Gemeinde
7204 Untervaz

Projektwettbewerb für Architekturleistungen im selektiven Verfahren
Kindergarten Untervaz

Bericht des Preisgerichts

Untervaz, 22. Oktober 2021

Projekt 009 Im Hof

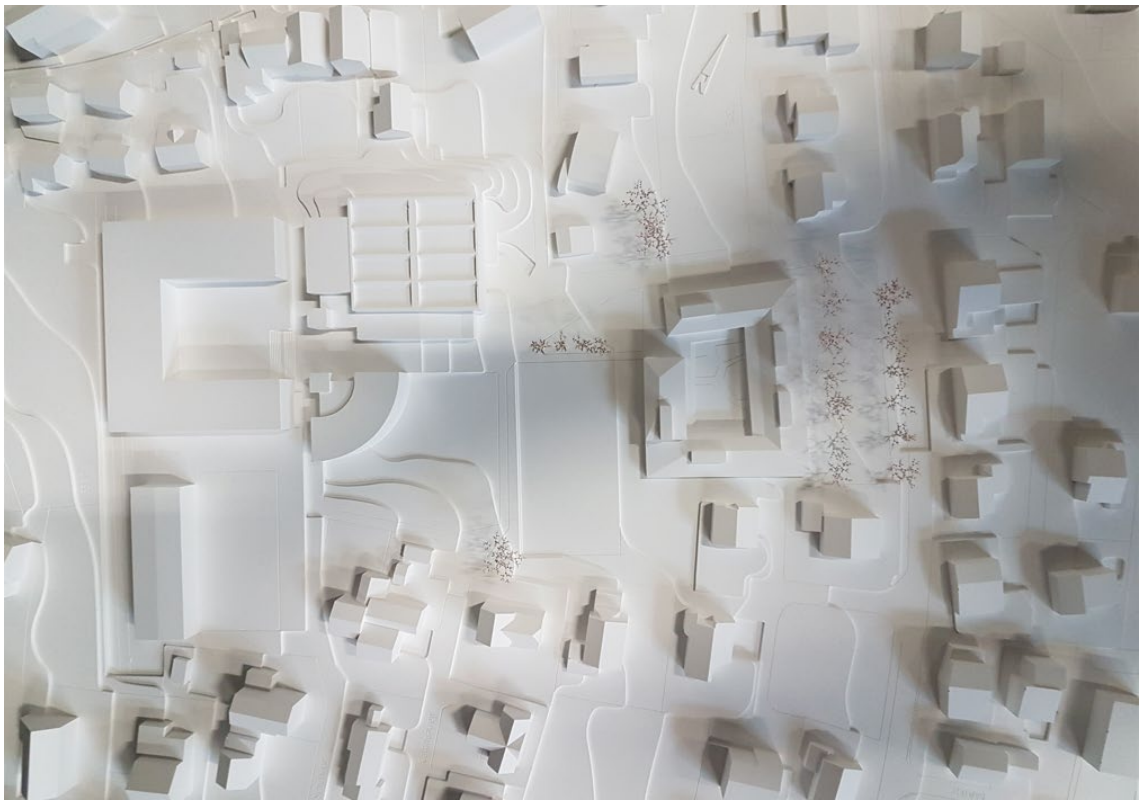
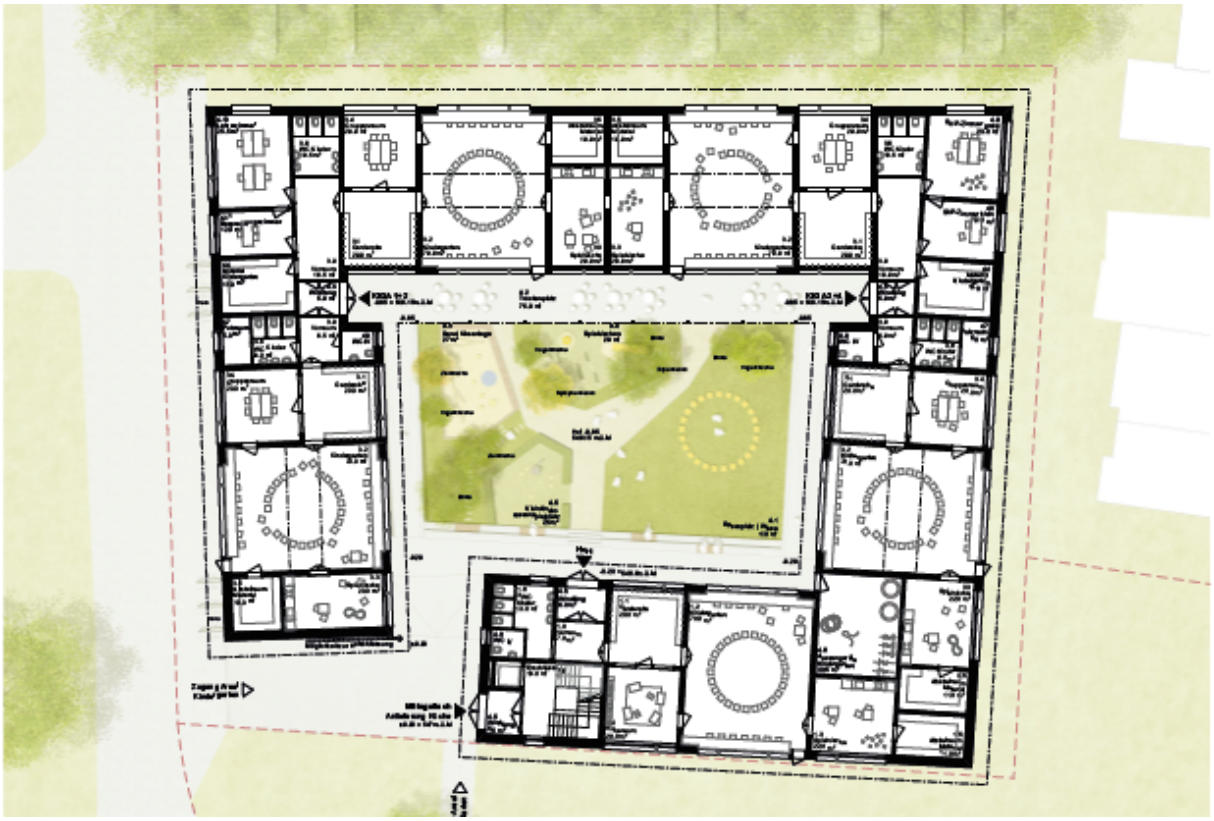
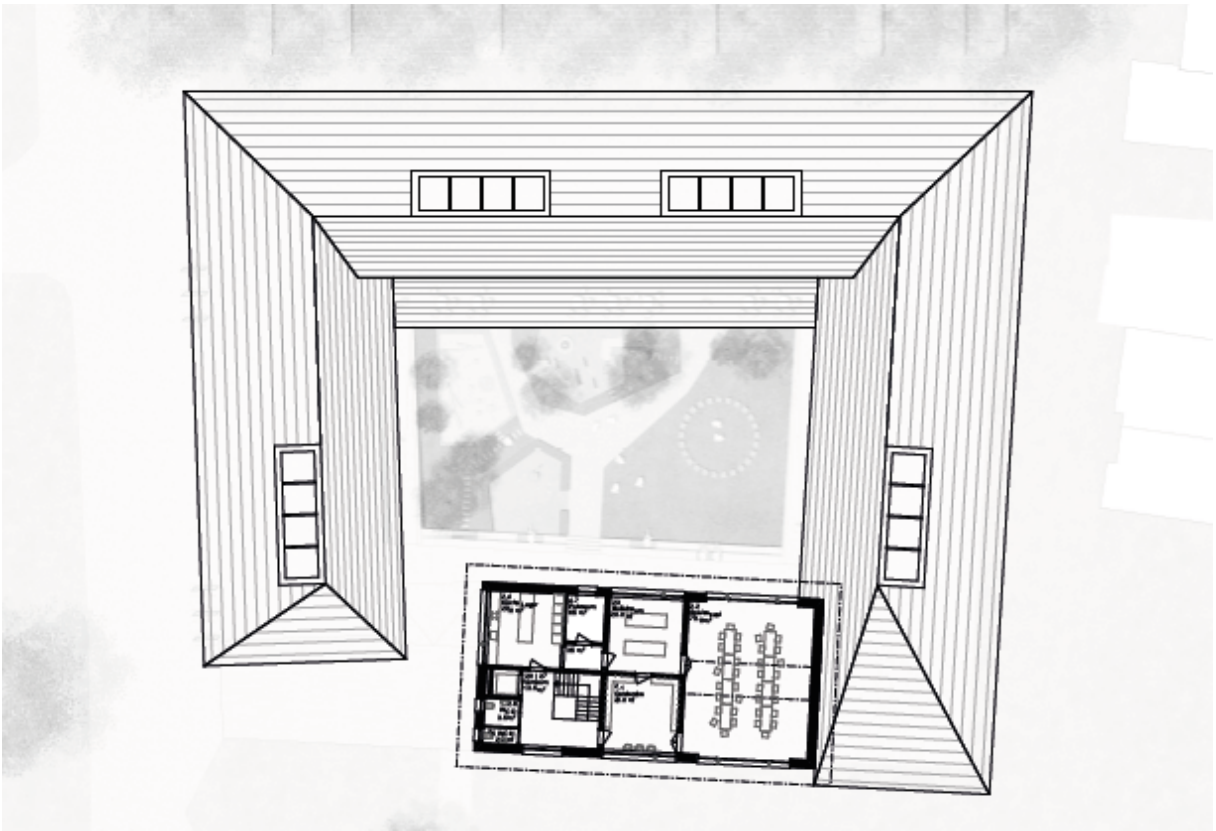
Städtebau und Architektur
Der Neubau des Kindergartens ersetzt das ehemalige Schulhaus der Gemeinde Untervaz aus dem Jahr 1938 am östlichen Rand der Schulanlage. Als flaches Hofgebäude konzipiert, definiert er den ortsbaulichen Abschluss des weiträumigen Schulareals gegen Osten hin und baut mit seiner Massstäblichkeit und Gebäudetypologie räumlich und betrieblich am Gebäudeensemble der Schule weiter. Der neue Kindergartenhof spannt zusammen mit dem bestehenden Schulhof eine Raum- und Nutzungsabfolge von Ost nach West, welche die bestehenden aussenräumlichen Qualitäten der Schulanlage klärt und bereichert. Zur Schule und zum Laurentiusweg bleibt das Hofgebäude offen und empfängt mit einem zweigeschossigen Kopfbau an einem kleinen Vorplatz. Die Gebäudevolumetrie fügt sich mit seiner Höhenstaffelung behutsam in den ortsbaulichen Kontext an der Schnittstelle von Schulareal und Wohnquartier ein. Als hölzerner Pavillon, der auf einem abtreppenden Betonsockel situativ auf den bestehenden Geländeverlauf und die unterschiedlichen aussenräumlichen Situationen reagiert, verspricht der Kindergarten einen der Nutzung angemessen architektonischen Ausdruck mit eigenständigem Charakter im heterogenen Kontext der Gemeinde Untervaz.

Erschliessung und Funktionalität
Die Arealerschliessung im Osten erfolgt von der Cosenzstrasse über den Laurentiusweg zum Vorplatz des Kindergartens. Ohne den Hof zu betreten, wird über einen separaten Zugang der Mittagshort im 1. Obergeschoss des Kopfbaus erschlossen. Obwohl sich der Hort an der Schnittstelle von Kindergarten und Schule überzeugend positioniert, wird die vorgesehene Anlieferung der Küche über den gleichen Eingang und der fehlende direkte Aussenraum für den von allen Schüler/innen ganztäglich genutzten Aufenthaltsbereich und Treffpunkt kritisch beurteilt. Die Erschliessung der Kindergärten und der Kindertagesstätte erfolgt über den Hof. Die vorgeschlagene leichte Absenkung des Hofs und die Erschliessung der Kindergärten über Zugangsrampen überzeugen nicht gänzlich. Im Inneren sind die verschiedenen Nutzungseinheiten der Kindergärten und der Kindertagesstätte kompakt und funktional organisiert.

Umgebung und Aussenbereiche
Der Innenhof bildet das Zentrum des Gebäudes. Er ist mit seiner atmosphärischen Dichte und seiner reichhaltigen Ausstattung der gemeinsame Spiel-, Entdeckungs-, und Rückzugsort der Kindertagesstätte und der Kindergärten. Die wichtige Nutzungsentflechtung der beiden Aussenbereiche fehlt. Der gedeckte Aussenbereich für die Kindergärten ist nur am Ostflügel des Hofgebäudes vorgesehen. Für die gleichzeitige Nutzung durch alle Kindergärten wird er als zu klein beurteilt.

Material und Konstruktion
Der Kindergarten ist als ausgedämmte, beidseitig beplankte Holzrahmenkonstruktion gedacht. Das Gebäude steht auf einem umlaufenden Betonsockel und findet seinen oberen Abschluss in einer expressiven Dachlandschaft mit grossen, charakteristischen Oberlichtern. Die Holzbauweise verspricht eine der Nutzung angemessenen architektonischen Ausdruck und über den Vorfertigungsgrad eine kurze Bauzeit mit präzisen Bauteilen. Die Materialisierung der Fassade und der inneren Beplankung wird mit Mehrschichtplatten bzw. Sperrholzplatten vorgeschlagen. Aufgrund der lokalen Verfügbarkeit mit kurzen Transportwegen, des geringeren Primärenergiebedarfs ohne Zuschlagsstoffe und einem guten Alterungsprozess wäre eine Ausführung dieser Bauelemente mit massiven Holzbrettern zu prüfen.

Fazit
Das Projekt „Im Hof" zeichnet sich durch seine kohärente ortsbauliche und architektonische Ausformulierung aus. Die präzise Setzung und Proportionierung der Volumetrie verbunden mit einer der Nutzung angemessenen Architektursprache vermögen zu überzeugen. Die gewählte Interpretation der Aufgabenstellung äussert sich in einem einfachen Raum- und Nutzungsdispositivinnerhalb der Hofhaustypologie, das in einer adäquaten Ausformulierung ansprechende räumliche
Qualitäten im Inneren wie auch im Äusseren schafft.

Leider zeigt das Projekt auch einige funktionale und betriebliche Einschränkungen, welche den ganzheitlichen und überzeugenden Eindruck der städtebaulichen und architektonischen Ausarbeitung etwas trüben.

Projekt 002 FIBULA APERTA – FIBULA CLAUSA

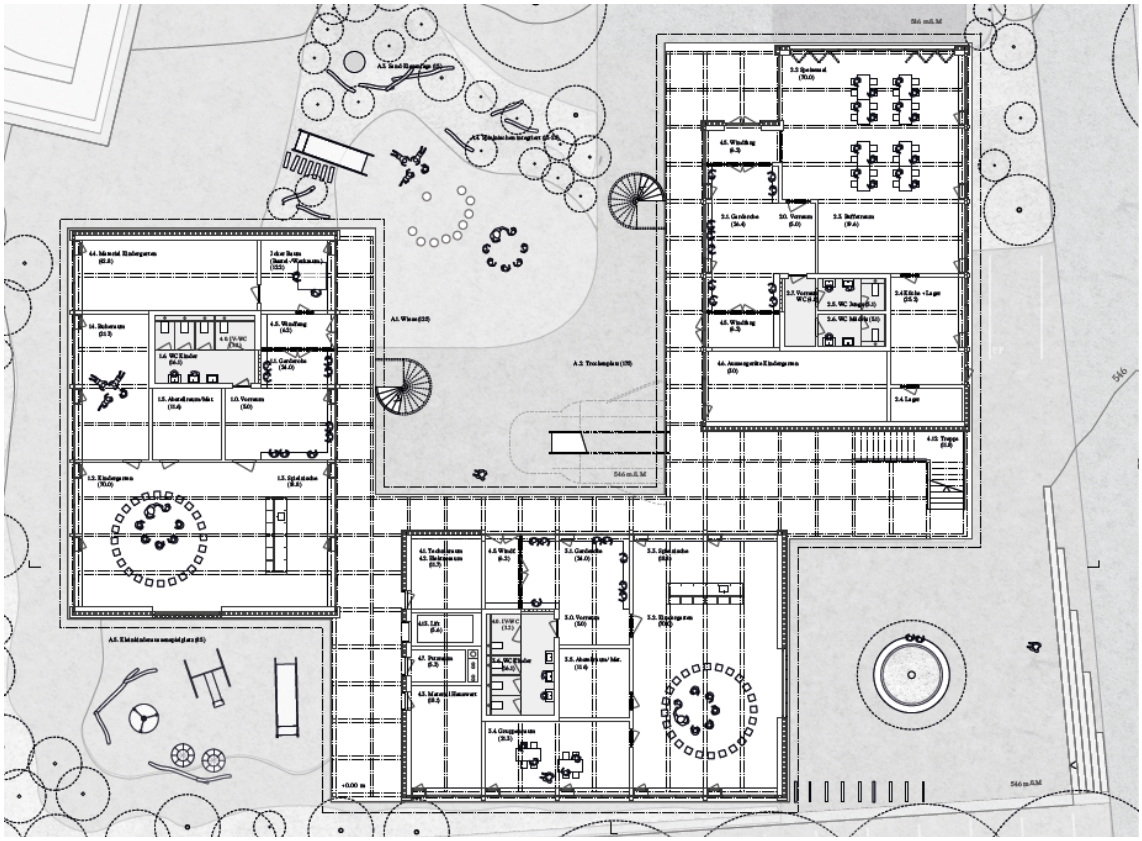
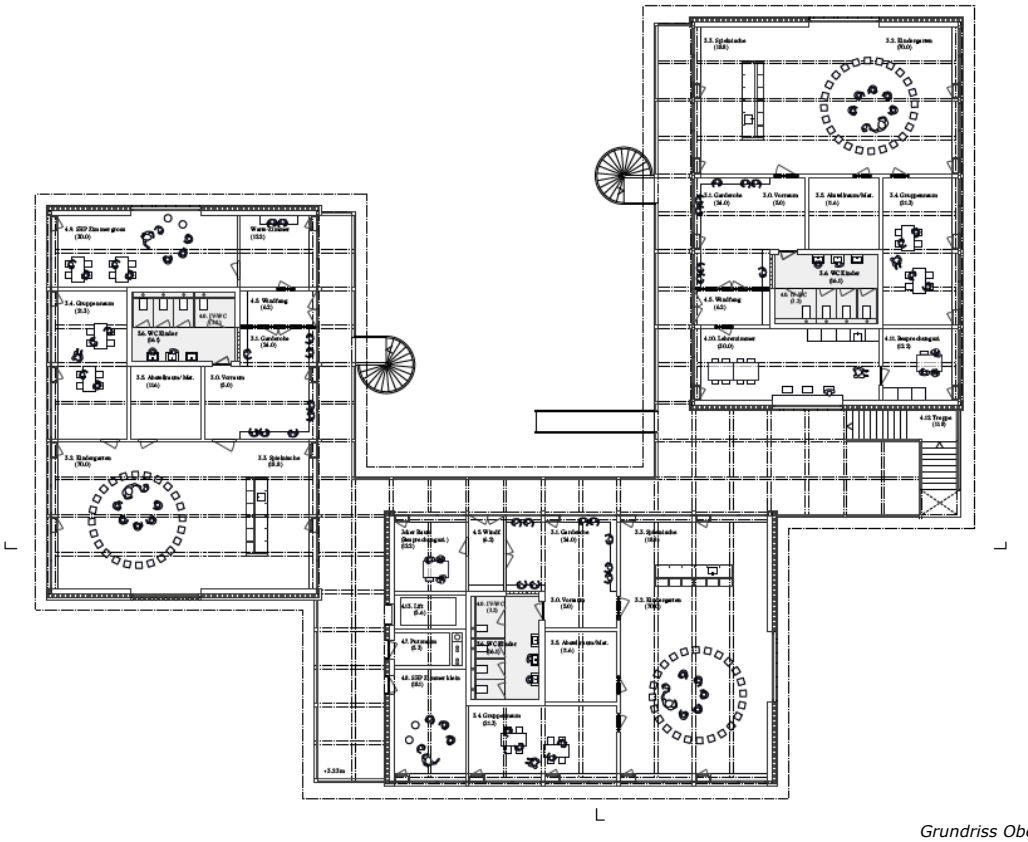
Ortsbauliche Gesamtsituation
Die Verfasser referenzieren sich in der bestehenden Schulanlage mit ihren Bauten aus verschiedenen Zeitepochen und Architektursprachen auf das hufeisenförmige Volumen des Schulhauses Erlenstrauss. Dem bestehenden Schulhaus gelingt es sich wohltuend zum Areal zu öffnen und gleichzeitig sich von den umgebenden Häusern abzugrenzen. Dieser Entwurfsgrundsatz wird erfolgreich übernommen. Mit einer aufgelösten und massstäblich dem Kontext angepassten Körnung wird der Auftakt von der Cosenzstrasse gebildet. Die drei einfachen und kompakten Baukörper schaffen es, einen differenzierten Übergang zur Nachbarschaft herzustellen. Die zueinander verschobenen Volumen zonieren zum einen den Eingangsbereich mit klarer Adresse am Laurenziusweg und zum anderen einen Bereich für den Kinderhort etwas isoliert an der Südostecke. Der sich zum Schulareal öffnende Innenhof bildet eine dritte räumlich eingefasste Zone mit Aufenthaltsqualitäten. Eine Baumallee verbindet den Schulhausbestand mit dem Neubau und betont das Entwurfsthema. Eine atypische Geste für ein Schulareal und nicht notwendig, da der räumliche Bezug stark genug ist. Der Hartplatz sitzt an der richtigen Stelle und geniert einen schönen und grosszügigen Aussenbereich entlang dem Erschliessungsweg.

Nutzungsverteilung, Freiraum und Raumkonzept
Der Laubengang als Erschliessungselement verbindet die drei Körper und bietet verschiedene Ausblicke und Blickkontakte. Hier könnte durch das Schaffen von Begegnung – und Aufenthaltsräume einen Mehrwert generiert werden. Die Tiefe des Laubenganges ist ausser im Bereich der Haupttreppe aber zu schmal. Durch den Entscheid drei Kindergärten im Obergeschoss zu positionieren, wird die Qualität und die Chance genommen eine direkte Verbindung zum Aussenraum herzustellen. Die zwei Wendeltreppen sind unpraktisch und benötigen einen erhöhten Unterhalt. Durch die Verlagerung der Kindergärten in die obere Etage bietet das Erdgeschoss Platz für alle Nebenräume. Dies hat den Vorteil ohne Untergeschoss auszukommen, nutzt dafür aber wertvolle Flächen im Erdgeschoss innerhalb der gedämmten Aussenhülle.
Die Aufteilung resp. Positionierung der Räume im Grundriss und in der Geschossaufteilung ist nur teilweise sinnvoll gewählt. An der richtigen Stelle sitzt der Mittagstisch mit Bezug zur Primar- und Sekundarschule. So bietet der Raum oberhalb des Mittagstisches die besten räumlichen Voraussetzungen. Die Setzung des Hauptraumes an die Aussenecken ist vorteilhaft. Denn dies erlaubt verschiedene Tagesstimmungen aufzunehmen und sich von der Sonneneinstrahlung zu schützen. Die beiden anderen Kindergärten auf dem Geschoss sind nicht gleichwertig verortet und weisen nicht die gleichen Qualitäten und Raumbezüge auf. Betrachtet man die einzelnen Kindergartenstrukturen so erlauben sie einen praktischen und flexiblen Ablauf mit viel Licht und Bezug zur Umgebung. Die Garderoben sind hell und grosszügig, weisen jedoch zu wenig Wandabwicklungen für Kleider und Schuhe auf. Die Spielnische als Filter zum Laubengang ist eine schöne Idee, jedoch ist der Raum zu klein und zu transparent, um von einer Nische zu sprechen.

Architektur und Materialisierung
Die Konstruktionen und Materialisierung sind einfach und klar strukturiert. Sie erlauben eine hohe Flexibilität und kostengünstige Bauweise. Die angenehme Einfachheit in der Grundkomposition wird durch den gewählten Fassadenausdruck geschwächt. Die Massstäblichkeit und Tektonik der Fassade mit dem Laubengang ist zu reduziert formuliert und assoziiert Bilder anderer Nutzungen. Hier fehlt die Stimmung für die Adressierung der Zielgruppe Kleinkind.

Gesamtwürdigung
Der Beitrag hat seine Stärken in der städtebaulichen Setzung und schafft es mit der «Klammer» einen klaren Eingang zu adressieren und gleichzeitig das Schulareal abzugrenzen. Es findet ein bewusster Übertritt vom öffentlichen Raum in das Schulareal statt. Der Neubau übernimmt die Massstäblichkeit eines Schulgebäudes und zeigt gleichzeitig auf, wie der Übergang zur kleinmassstäblichen und heterogenen Wohnquartierstruktur gelingen kann.
Die Aufteilung der Nutzungen in drei Volumen verbunden über einen Laubengang ist eine mögliche Antwort zur Aufgabenstellung, müsste aber in der Organisation und den Proportionen überarbeitet werden.
Die Schwächen liegen im Ausdruck des Gebäudes und in der inneren Organisation, resp. Positionierungen der Haupträume im Grundriss wie auch im Schnitt. Die drei Volumen sind zu schematisch gedacht und reagieren zu wenig auf den direkten Kontext.
